Deutscher Bundestag

Ausschussdrucksache

20(15)299-E

Stellungnahme für die öffentliche Anhörung im Verkehrsausschuss des Deutschen Bundestags am 16.10.2024 zum Brenner-Nordzulauf

Abbildung 1: Von DB InfraGO entwickelte Gestaltungsmöglichkeit einer unterirdischen Verknüpfungsstelle

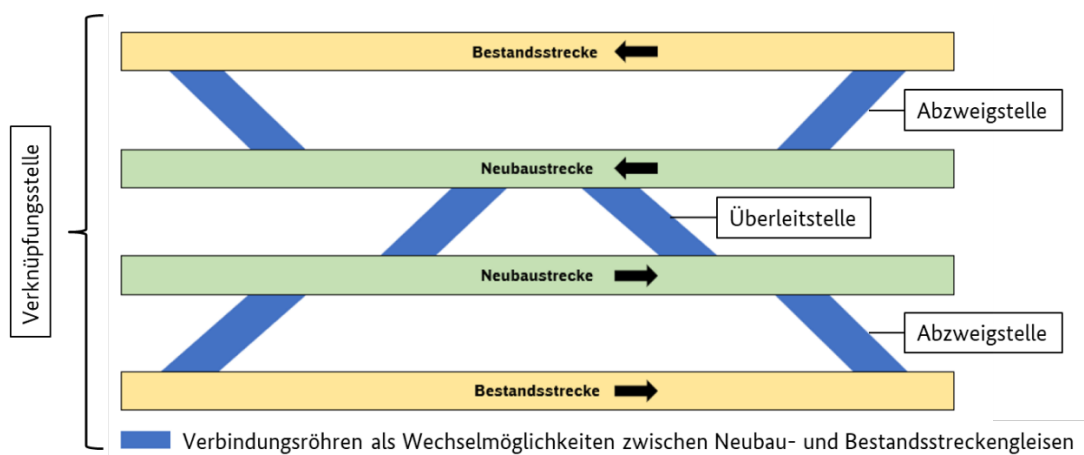
Aus der EBA-Tunnelrichtlinie besteht die Anforderung, dass eine bauliche Trennung auf zweigleisigen Strecken bei langen und sehr langen Tunneln bei uneingeschränktem Mischbetrieb von Reise- und Güterzügen vorzusehen ist. Durch die Abzweig- und Überleitstellen wird die vollständige bauliche Trennung der einzelnen Tunnelröhren, wie in Abbildung 1 skizziert, aufgehoben.

sicheren Bereich bis an einen endgültig sicheren Ort ermöglicht. Im Falle zweier paralleler eingleisiger Tunnelröhren, könnte die jeweils nicht betroffene Tunnelröhre als sicherer Bereich dienen. Wenn alle Röhren betrieblich miteinander verbunden werden sollen (siehe Abbildung 1), so müssten relevante Anforderungen an die Zugänglichkeit und Verfügbarkeit als sichere Bereiche berücksichtigt und ggf. durch eine Risikobetrachtung ergänzt werden.

Die Recherche von Referenzbauwerken hat gezeigt, dass es bislang weder in der EU, noch in der Schweiz, ein Tunnelbauwerk gibt, das sowohl eine vollwertige Verknüpfungsstelle im Sinne der in Abbildung 1 dargestellten Form enthält, als auch vollumfänglich nach dem derzeit gültigen Regelwerk (TSI SRT) gebaut ist. Die Planungsphasen fast aller betrachteten Tunnel liegen vor dem Inkrafttreten der heute gültigen TSI SRT und drei analysierte Tunnelbauwerke waren bereits fertiggestellt und in Betrieb genommen, bevor die erste Fassung der TSI SRT Gültigkeit erhielt.
